阳春金鹏大酒店升级改造项目(调整)

装修施工图

广东智铭设计有限公司

阳春金鹏大酒店升级改造项目外立面报建图变更对比图

阳春金鹏大酒店升级改造项目外立面报建图变更对比图

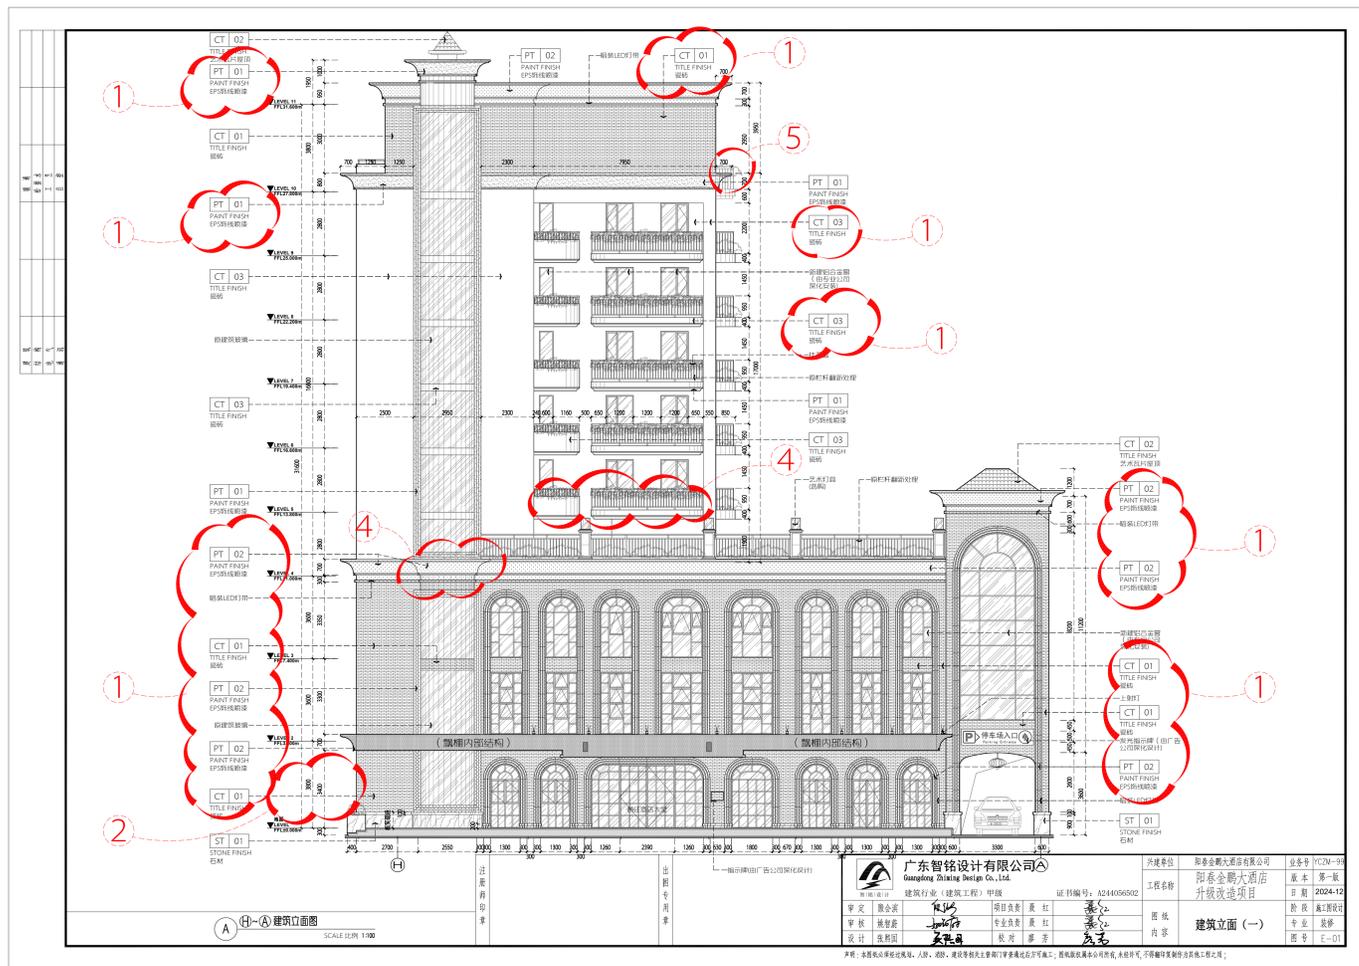
1. 一层至天面层装修材料调整，CT-01红色瓷砖调整为PT-02红色外墙漆，CT-03白色瓷砖调整为PT-01白色外墙漆，入口柱子由原来PT-01涂料调整为ST-02石材。
2. 一层入口雨棚顶部金属造型调整，原设计金属弧形顶造型取消，现调整为平顶。
3. 四层观光梯EPS饰线局部调整，由原来左侧到右侧经观光梯联通，现调整左右两侧EPS饰线只到观光梯侧面收口，不左右联通。
4. 五层装饰小阳台造型图纸跟现场调整，现场建筑没有装饰小阳台造型，图纸根据现场删除装饰小阳台造型。
5. 十层装饰小阳台造型图纸跟现场调整，原装饰小阳台造型飘台顶部对齐EPS装饰线底部，现图纸根据现场调整装饰小阳台造型飘台顶部对齐EPS装饰线顶部。
6. 装饰小阳台造型护栏调整，原护栏造型砌砖，现调整为铁艺护栏。

西向立面（酒店正入口）

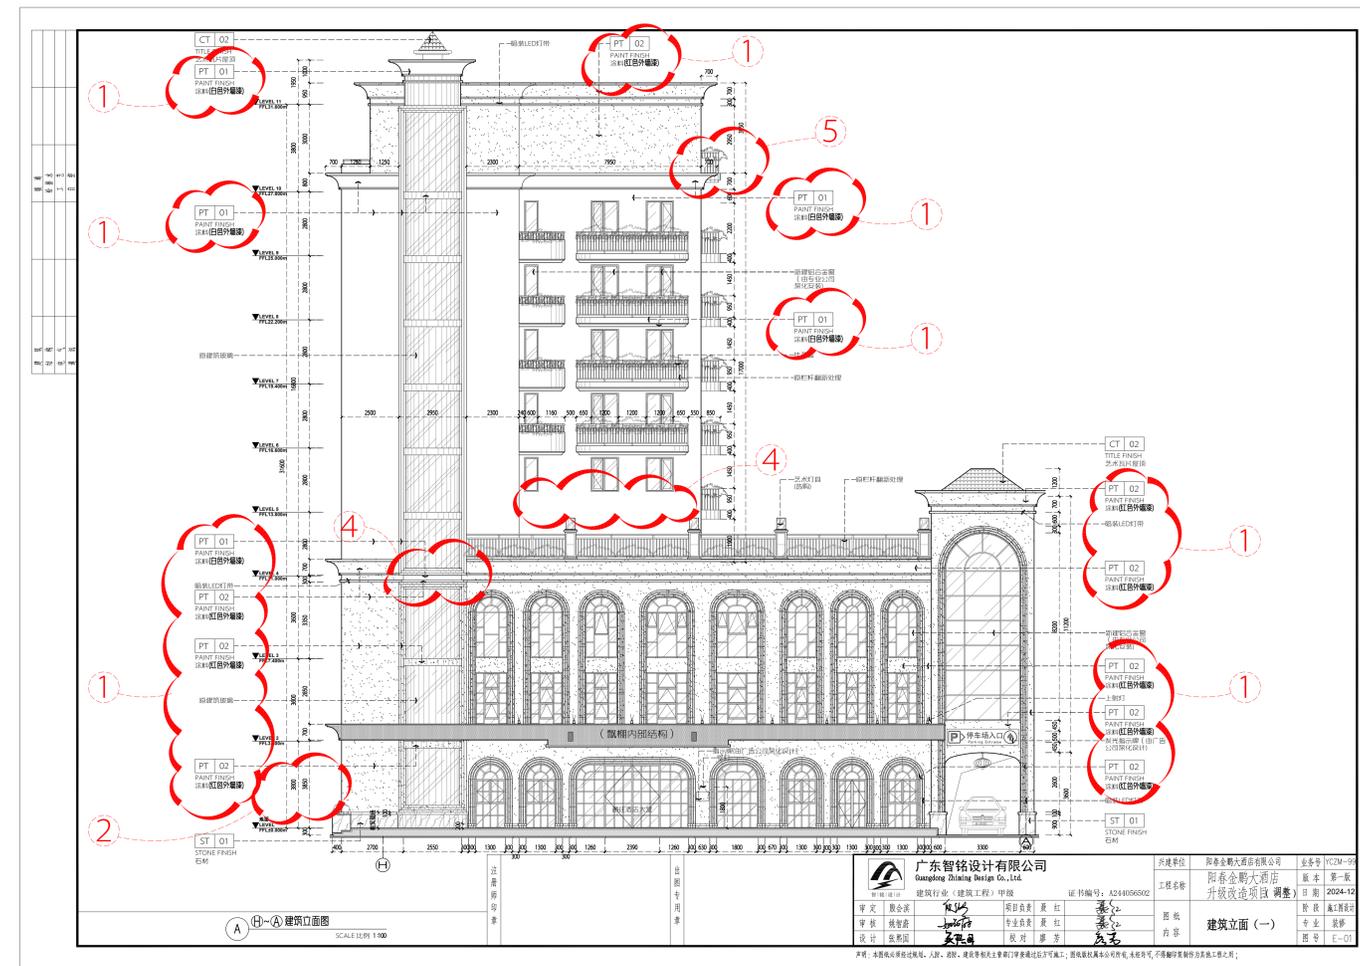
1. 一层至天面层装修材料调整，CT-01红色瓷砖调整为PT-02红色外墙漆，CT-03白色瓷砖调整为PT-01白色外墙漆。
2. 一层大堂入口雨棚高度整体升高调整，原雨棚底部净空高度3.4米，现调整雨棚底部净空高度3.85米，升高0.45米。
3. 四层观光梯EPS饰线局部调整，由原来左侧到右侧经观光梯联通，现调整左右两侧EPS饰线只到观光梯侧面收口，不左右联通。
4. 五层装饰小阳台造型图纸跟现场调整，现场建筑没有装饰小阳台造型，图纸根据现场删除装饰小阳台造型。
5. 十层装饰小阳台造型图纸跟现场调整，原装饰小阳台造型飘台顶部对齐EPS装饰线底部，现图纸根据现场调整装饰小阳台造型飘台顶部对齐EPS装饰线顶部。

西向立面（雨棚立面）

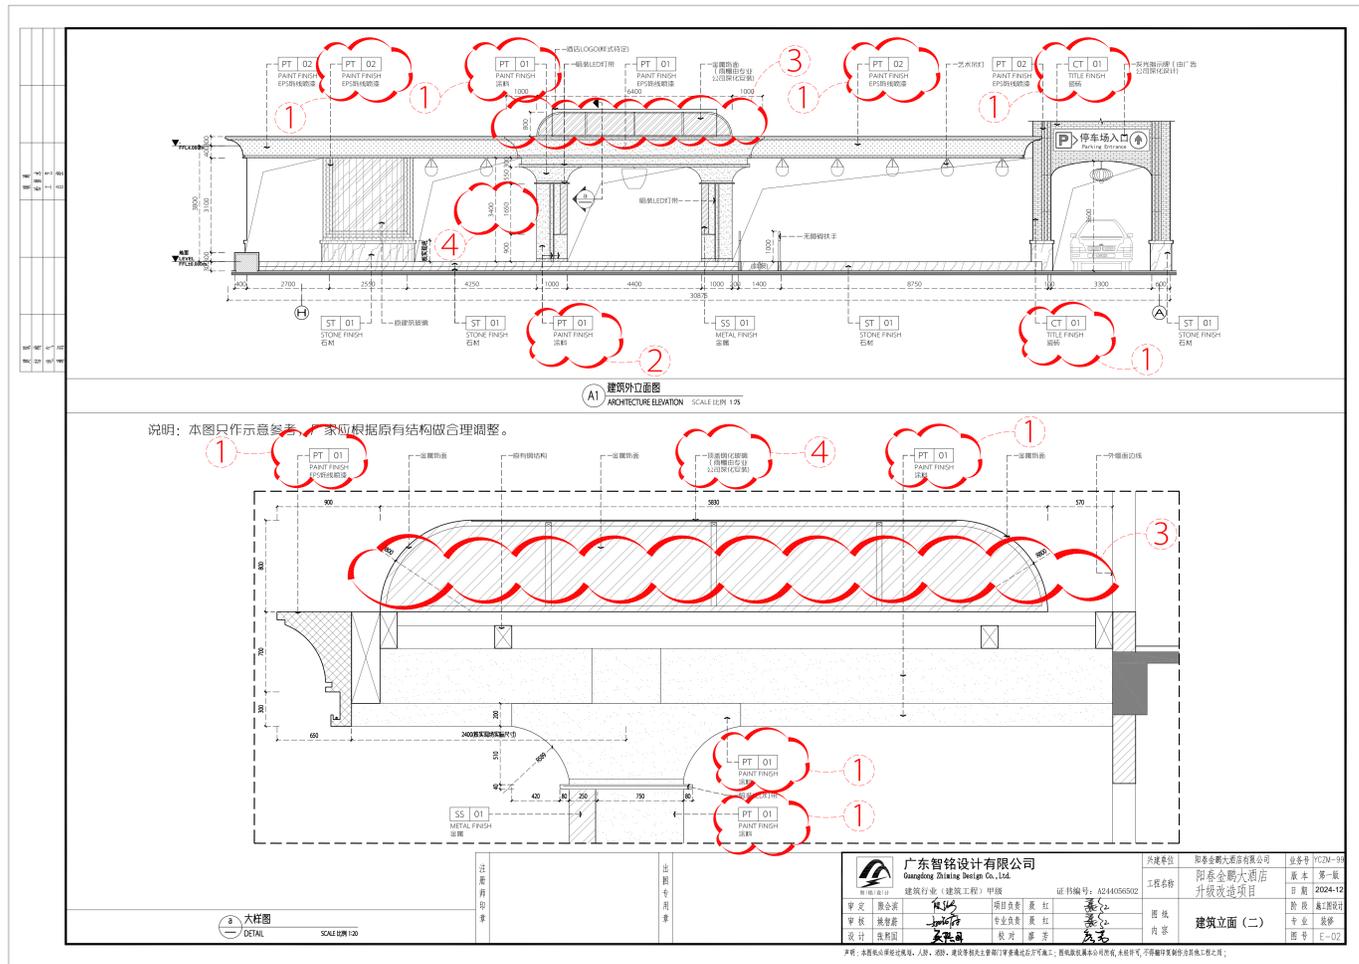
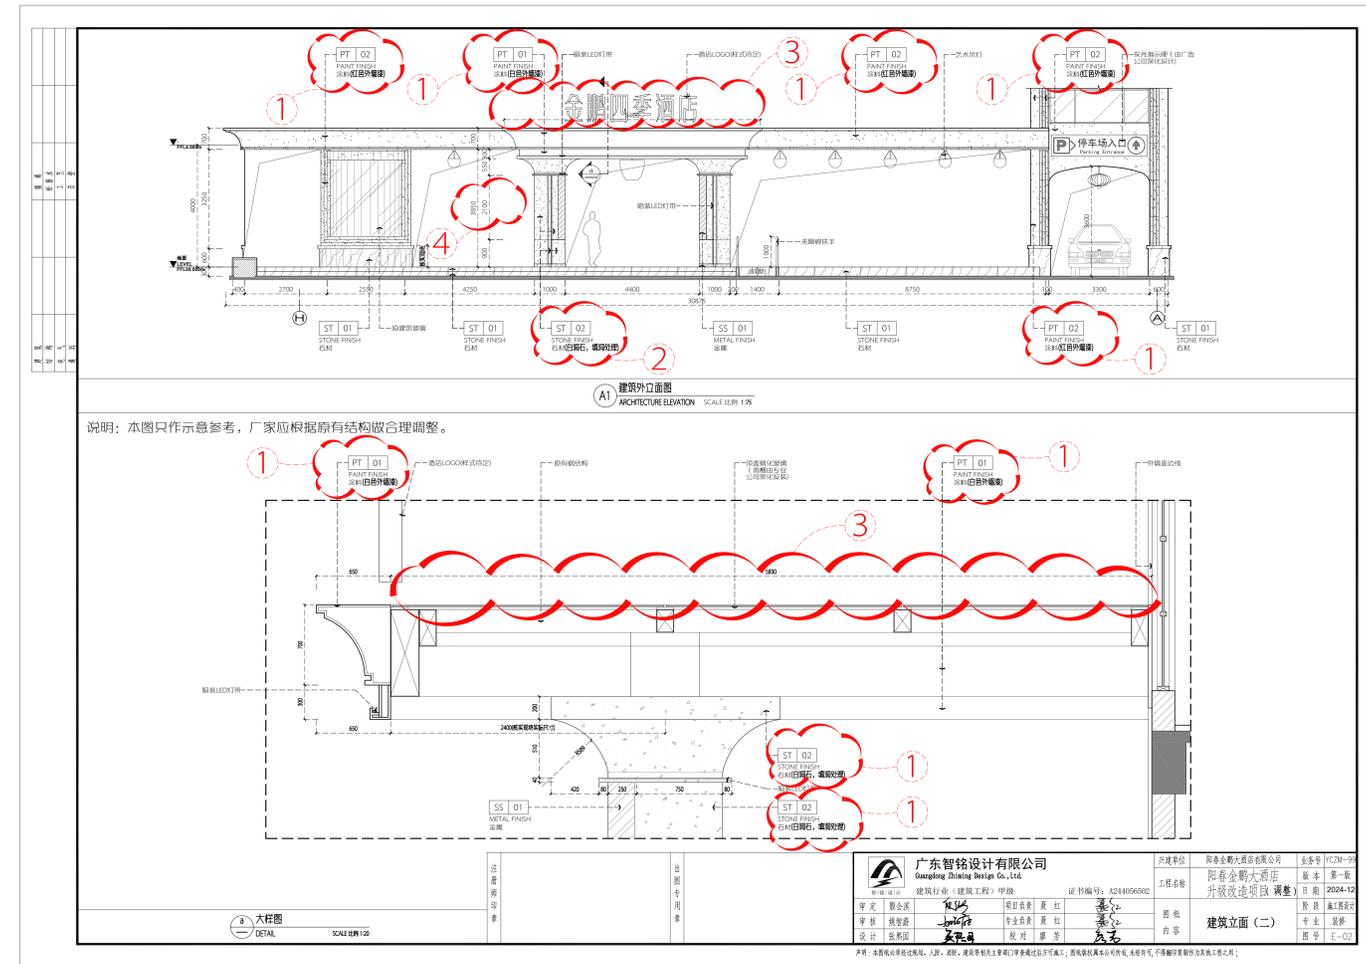
1. 一层装修材料调整，CT-01红色瓷砖调整为红色外墙漆。
2. 一层装修材料调整，PT-01涂料调整为ST-02石材。
3. 一层入口雨棚顶部金属造型调整，原设计金属弧形顶造型取消，现调整为平顶。
4. 一层入口雨棚高度整体升高调整，原雨棚底部净空高度3.4米，现调整雨棚底部净空高度3.85米，升高0.45米。

东向立面

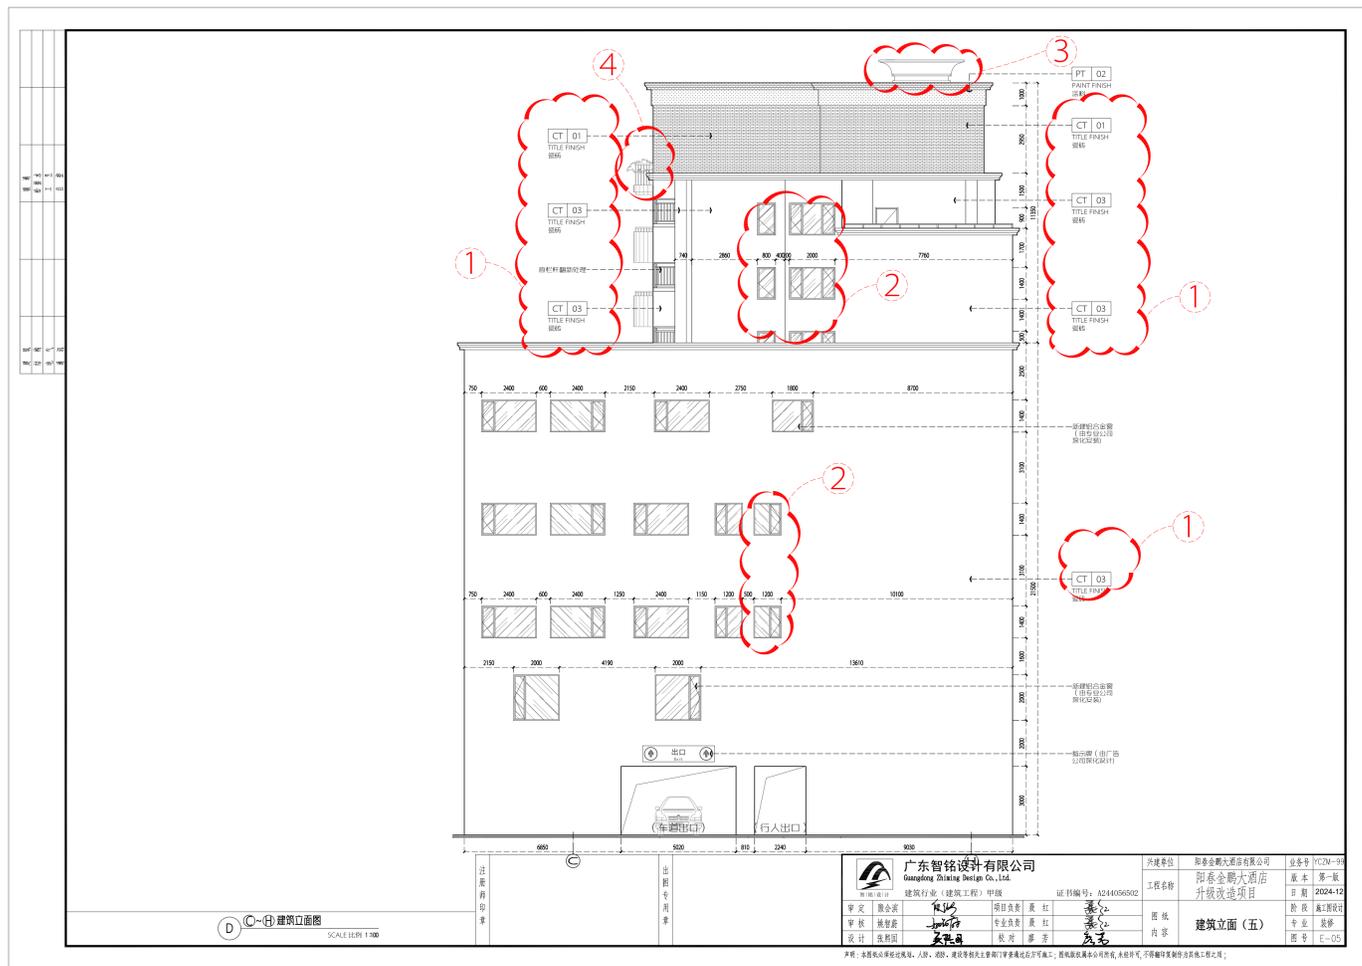
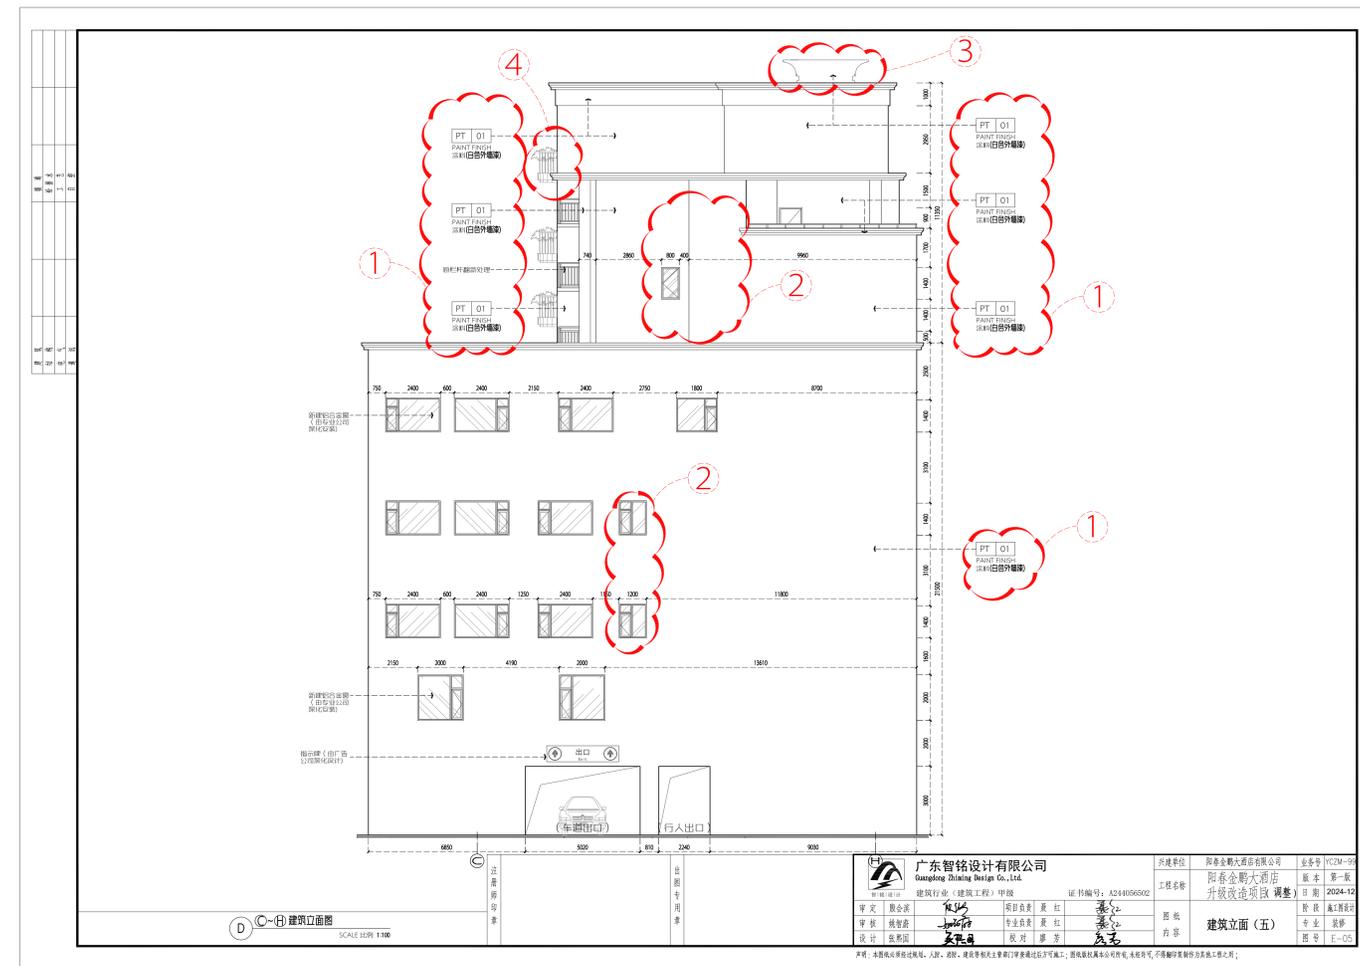
- 主要调整有：
1. 一层至天面层装修材料调整，CT-01红色瓷砖调整为PT-02红色外墙漆，CT-03白色瓷砖调整为PT-01白色外墙漆，原十层顶部线条PT-02调整为PT-01白色外墙漆。
 2. 三层至九层窗调整，根据现场实际开窗位置调整。
 3. 天面层观光梯顶部EPS饰线调整，原设计顶部四面做一圈，现调整为东向不做，保留南、西、北3面。
 4. 十层装饰小阳台造型图纸跟现场调整，原装饰小阳台造型飘台顶部对齐EPS装饰线底部，现图纸根据现场调整装饰小阳台造型飘台顶部对齐EPS装饰线顶部。

南向立面

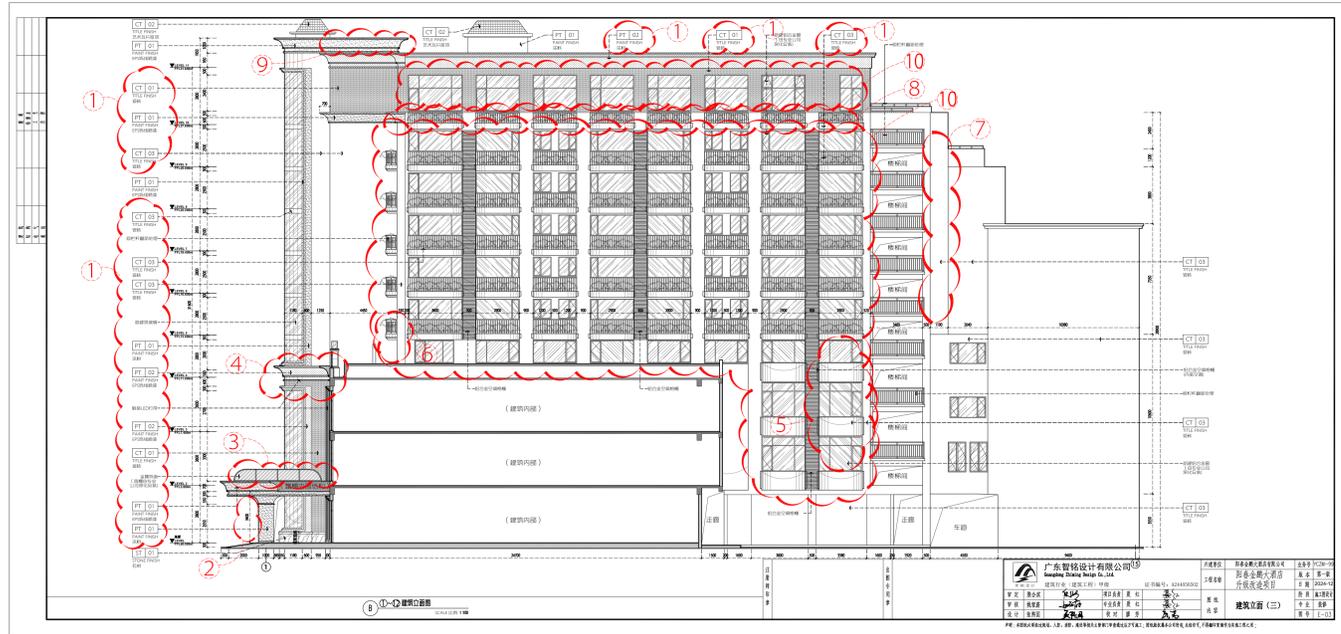
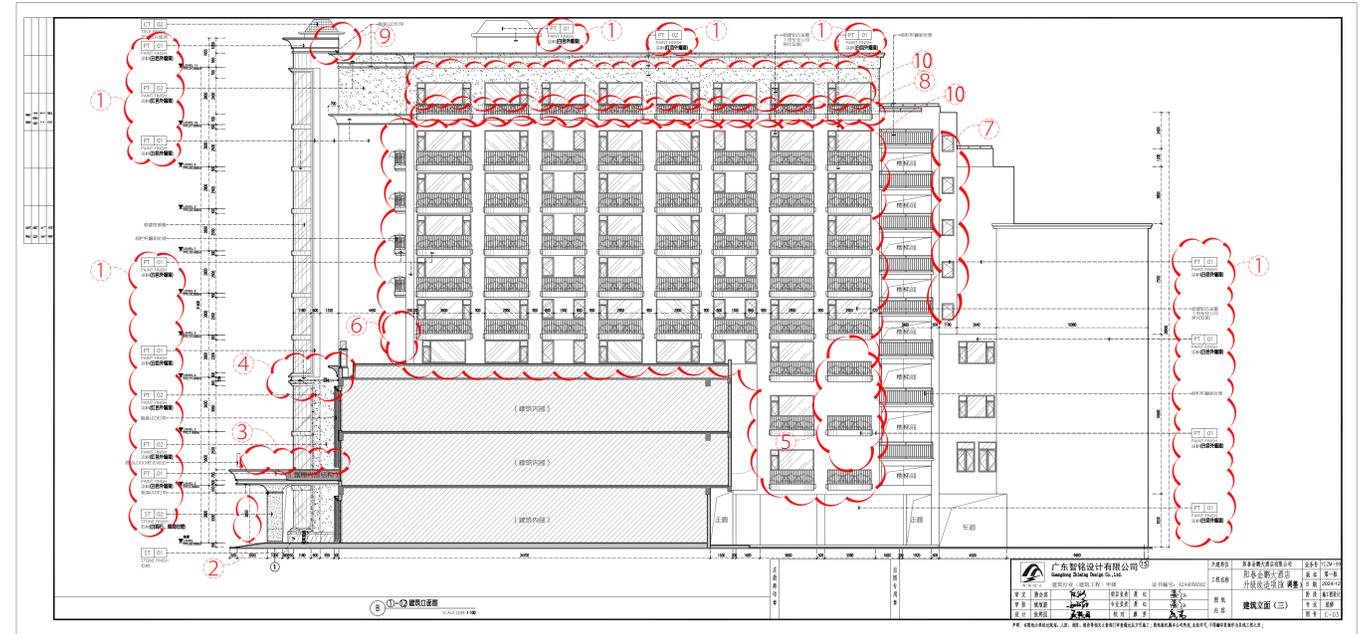
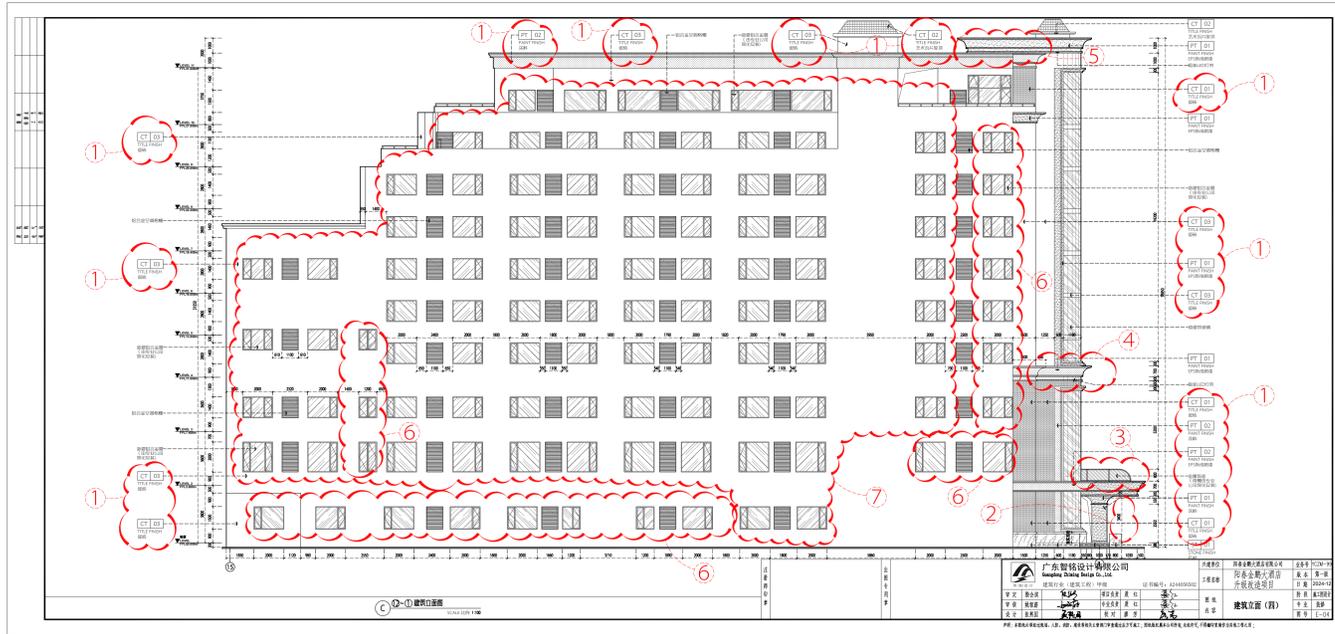
1. 一层至天面层装修材料调整，CT-01红色瓷砖调整为PT-02红色外墙漆，CT-03白色瓷砖调整为PT-01白色外墙漆，PT-01涂料调整为ST-02石材。
2. 一层入口雨棚高度整体升高调整，由原来雨棚底部净空高度3.4米，现调整雨棚底部净空高度3.85米。
3. 一层入口雨棚顶部金属造型调整，原设计金属弧形顶造型取消，现调整为平顶。
4. 四层观光梯EPS饰线局部调整，由原来左侧到右侧经观光梯联通，现调整左右两侧EPS饰线只到观光梯侧面收口，不左右联通。
5. 二到四层楼梯间左侧厨房窗调整，原设计有窗，现调整封窗。
6. 五层装饰小阳台造型图纸跟现场调整，现场建筑没有装饰小阳台造型，图纸根据现场删除装饰小阳台造型。
7. 五层至九层楼梯间右侧窗调整，原设计没有窗，现调整开窗。
8. 十层装饰小阳台造型图纸跟现场调整，原装饰小阳台造型飘台顶部对齐EPS装饰线底部，现图纸根据现场调整装饰小阳台造型飘台顶部对齐EPS装饰线顶部。
9. 天面层观光梯顶部EPS饰线调整，原设计顶部四面做一圈，现减少缩短并且东向不做，保留南、西、北3面。
10. 窗分隔调整，二层到十层根据厂家图纸调整分隔，卫生间窗宽度原1.2米调整成0.8米，并且取消铝合金空调格栅。
